Association pour la Promotion du Longdoz
Comité de quartier
Bld Poincaré, 69,
4020 Liège
Tél : 04/341.14.10.

Objet : comité de concertation Médiacité : implantation du terminus du bus quatre

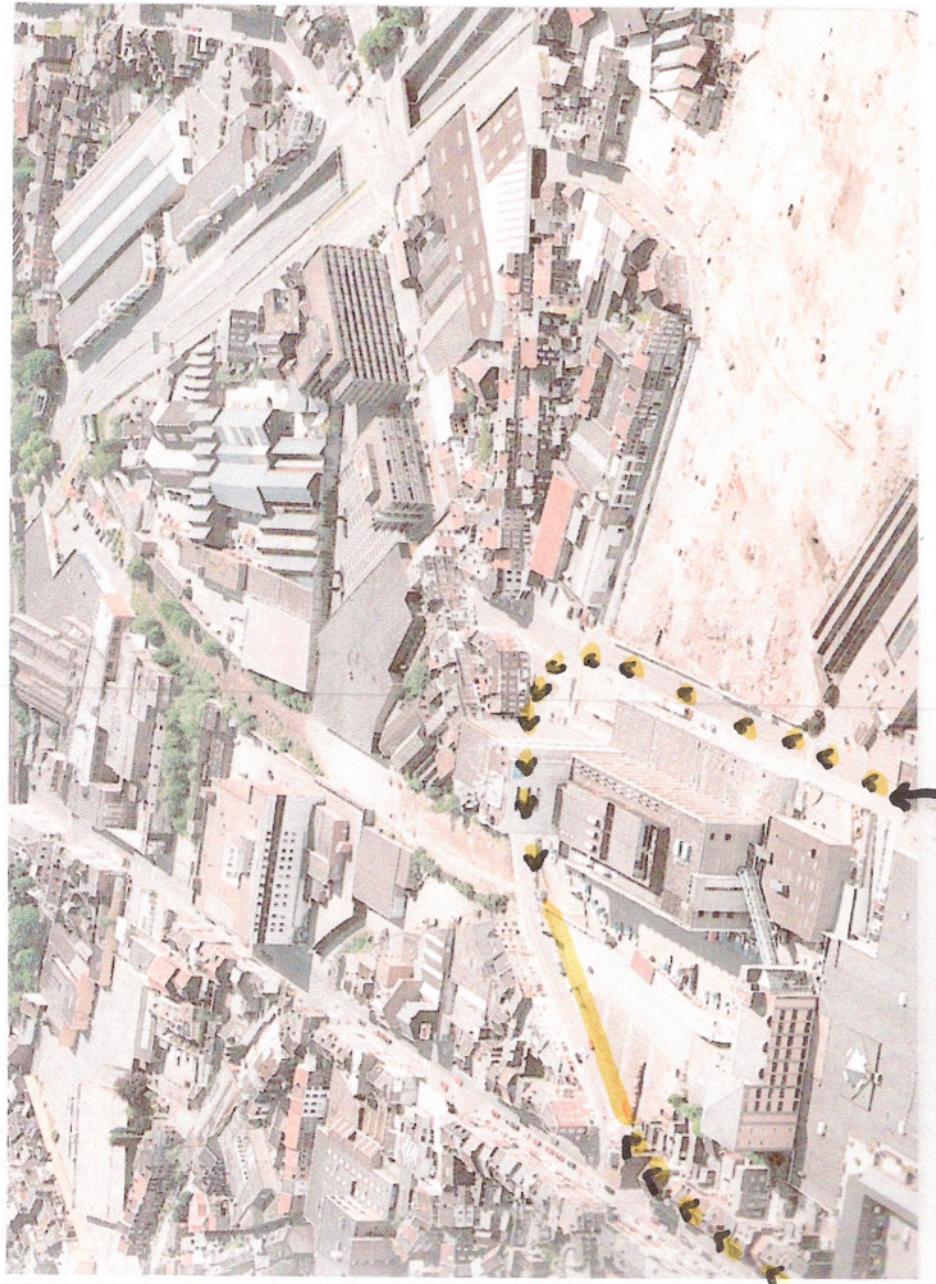
L'affirmation que celui-ci va se monter à 57% de la Place Henriette Brenu originelle nous paraît exagérée ou à tout le moins fortement optimiste.

Si la nouvelle galerie intègre 43% de l'espace public existant, elle va aussi rétrocéder une bande de quatre mètres de large sur 51,60 mètres de long aux cafés venant s'y installer. A cela, il faut ajouter les terrasses déjà existantes du Point chaud et du Restaurant Chez Giulio II.

Pour être complet, il faut également tenir compte des aménagements à destination de la galerie mais disposés sur l'espace "public" : escaliers d'accès, rampes d'accès pour personnes handicapées et avancée dans l'espace "public" de l'entrée (de la pointe triangulaire de l'entrée).
